**Comité d'experts du transport des marchandises dangereuses
et du Système général harmonisé de classification
et d'étiquetage des produits chimiques****Sous-Comité d'experts du transport
des marchandises dangereuses****Quarante-cinquième session**

**Questions relatives au Système général harmonisé
de classification et d'étiquetage des produits
chimiques (SGH): gaz pyrophoriques****Sous-Comité d'experts du Système général harmonisé
de classification et d'étiquetage des produits chimiques****Vingt-septième session**

**Critères de communication et communication
des dangers y relatifs: divers****Proposition visant à inclure les gaz pyrophoriques en tant
que catégorie de danger dans la classe de danger des gaz
inflammables dans le SGH****Communication de l'expert des États-Unis d'Amérique¹****Introduction**

«Tableau 2.2.3: Éléments d'étiquetage pour les gaz inflammables

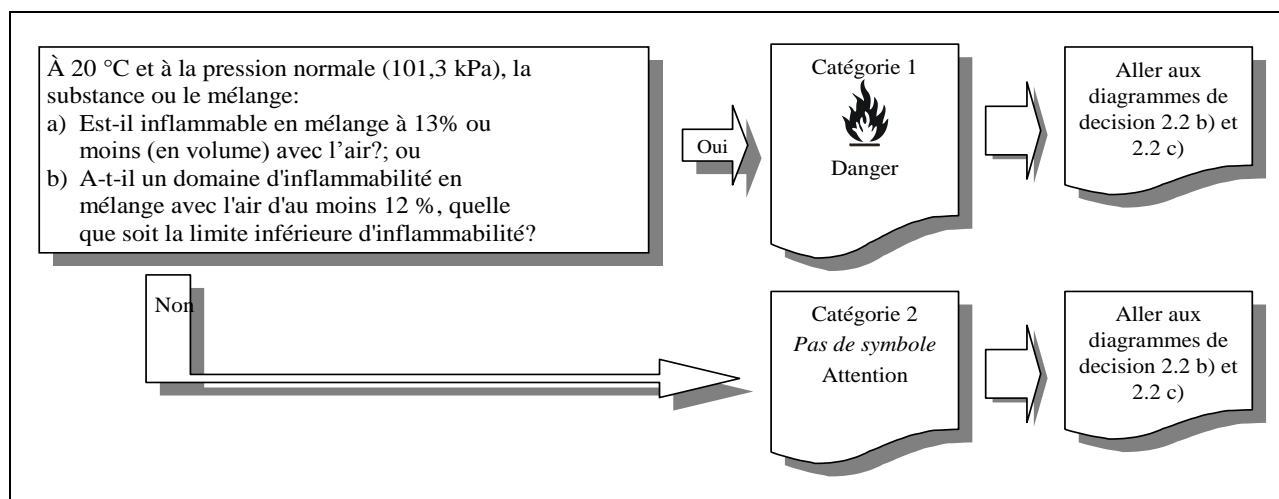
- d) Section 2.2.3:
 - Le paragraphe actuel devient le paragraphe 2.2.3.1;
 - Tableau 2.2.3, lire:

Sous-catégories supplémentaires				
	Gaz inflammables		Gaz pyrophoriques	Gaz chimiquement instables	
	Catégorie 1	Catégorie 2	Gaz pyrophoriques	Catégorie A	Catégorie B
Symbole	Flamme	<i>Pas de symbole</i>	Flamme	<i>Pas de symbole supplémentaire</i>	<i>Pas de symbole supplémentaire</i>
Mention d'avertissement	Danger	Attention	Danger	<i>Pas de mention d'avertissement supplémentaire</i>	<i>Pas de mention d'avertissement supplémentaire</i>
Mention de danger	Gaz extrêmement inflammable	Gaz inflammable	Peut s'enflammer spontanément au contact de l'air	Peut exploser même en l'absence d'air	Peut exploser même en l'absence d'air à une pression et/ou une température élevées

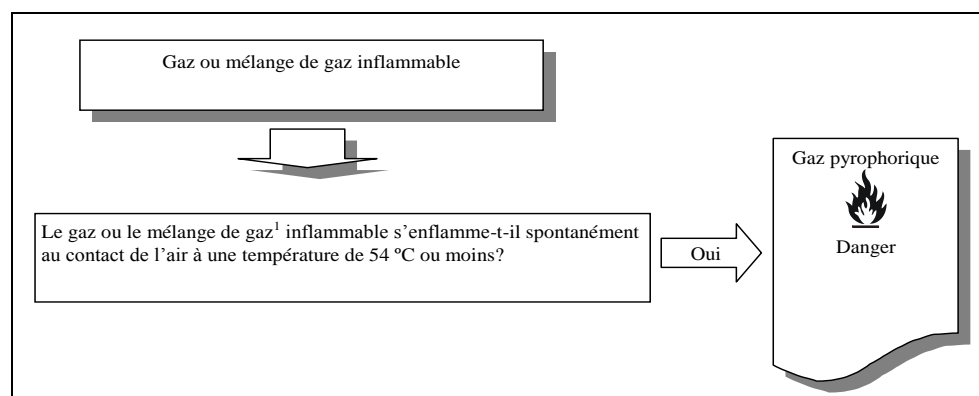
e) Section 2.2.4: Dans le diagramme de décision 2.2 a), ajouter deux cases supplémentaires contenant le texte «Aller aux diagrammes de décision 2.2 b) et 2.2 c)» immédiatement à droite des cases «Catégorie 1» et «Catégorie 2» existantes, comme suit:
